Oggetto: INTEGRAZIONI ANAS – avviso del 04/11/2019 - Pedemontana Piemontese. Collegamento tra la A4 (Torino-Milano) e la A26 (Genova Voltri-Gravellona). Tratto Masserano-Ghemme. Procedura di riesame del parere di valutazione di impatto ambientale, ex artt. 183 e 185, D.Lgs. 163/2006 della Commissione VIA/VAS e verifica del Piano di Utilizzo Terre, ex art. 9, D.P.R. 120/2017. OSSERVAZIONI

Elaborato: **“Relazione tecnica di riscontro alle richieste di integrazioni” T00GE00GENRE02A**

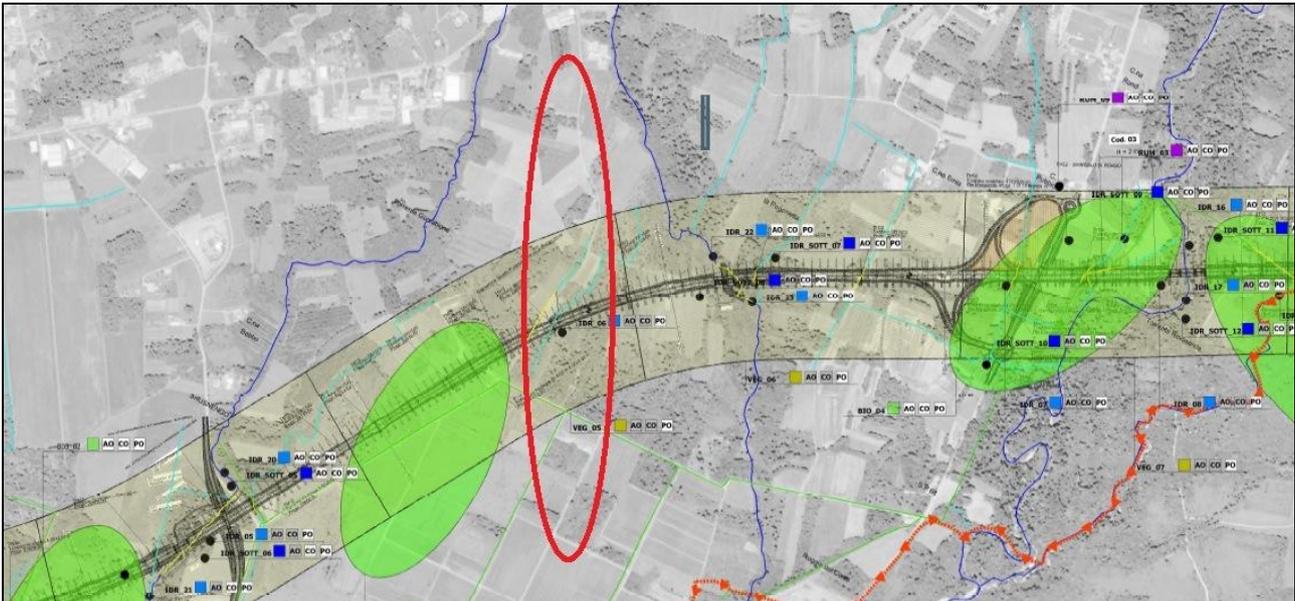
Ad avviso del Proponente la specie *Lycaena dispar* non risulta presente all'interno dell'area di analisi (area non meglio precisata).

*Tale considerazione avviene sulla base dei rilievi effettuati, in particolare considerando il fatto che all'interno dell'area di analisi (380 m dall'ingombro stradale) risultano assenti i prati umidi con presenza di *Rumex* (piante fondamentali per lo sviluppo delle larve di *Lycaena*).*

Viceversa la *Lycaena dispar* è presente (adulti, larve e uova visti da me in più occasioni) nella zona contornata in rosso sulla mappa qui di seguito riportata:

Il Rumex è presente nella zona indicata in rosso, anche se non ci sono tantissime piante, forse a causa dell'uso di erbicidi lungo le risaie. La specie *L. dispar* è più comune lungo le risaie, e le uova/larve sono state trovate lì, ma gli adulti volano anche nei prati vicini, che saranno interessati dal tracciato della strada.

Nelle zone di monitoraggio indicate in verde chiaro dal Proponente sulla mappa sopra riportata non si trova la *L. dispar*, specie che è presente all'interno del tracciato stradale. La sua presenza è riscontrabile nella stradina che costeggia le risaie fin a quasi al cimitero di Sant'Eusebio.
